## 改善箇所説明図 ①

## 改善箇所説明図 ②

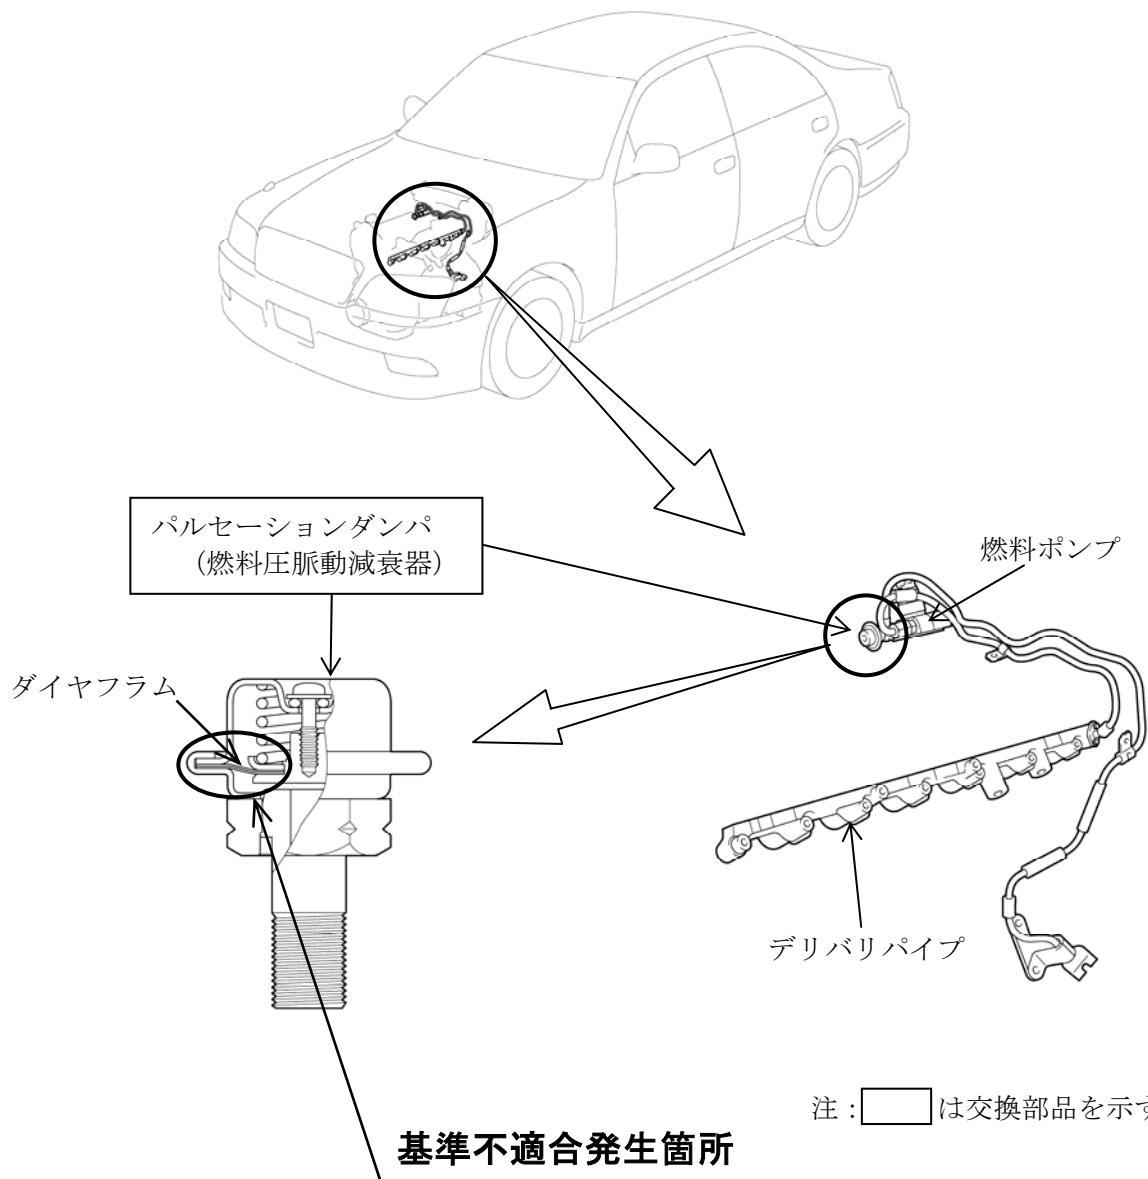
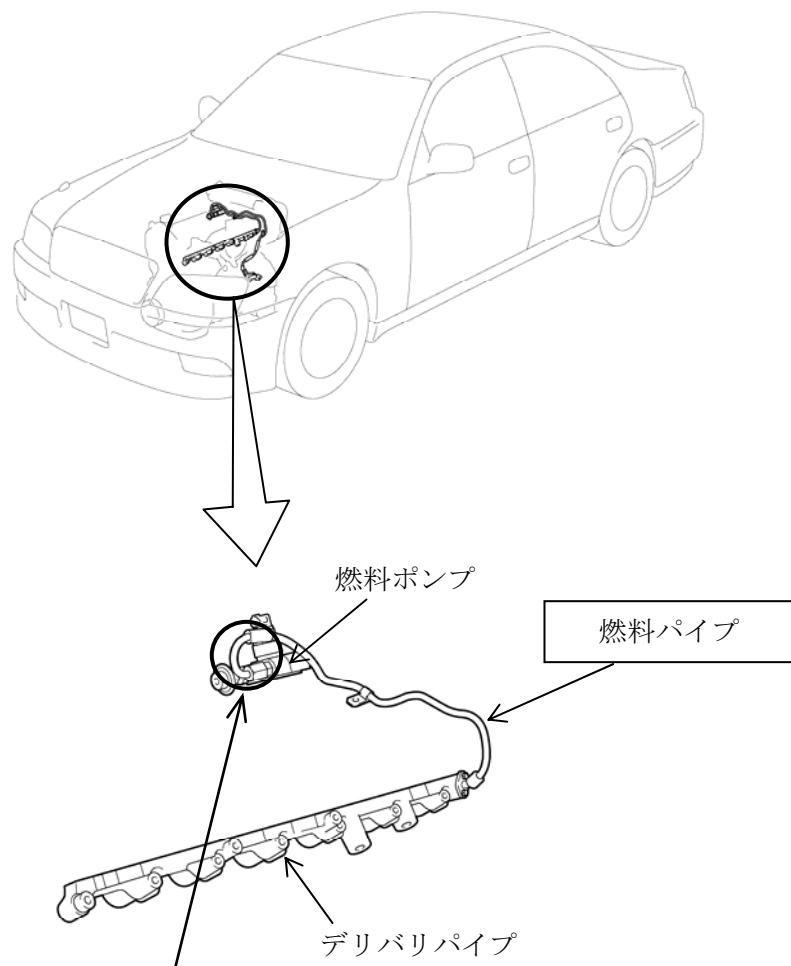
エンジンの燃料装置において、パルセーションダンパー（燃料圧脈動減衰器）のダイヤフラムの材質が不適切なため、長時間使用すると燃料の圧力変動により当該ダイヤフラムが摩耗するものがある。そのため、そのまま使用を続けると、ダイヤフラムに亀裂が発生し、最悪の場合、燃料が漏れるおそれがある。

全車両、当該パルセーションダンパーを対策品と交換する。

識別：改善済車両には車台番号打刻位置の中央上部に黄色ペイントを塗布する。
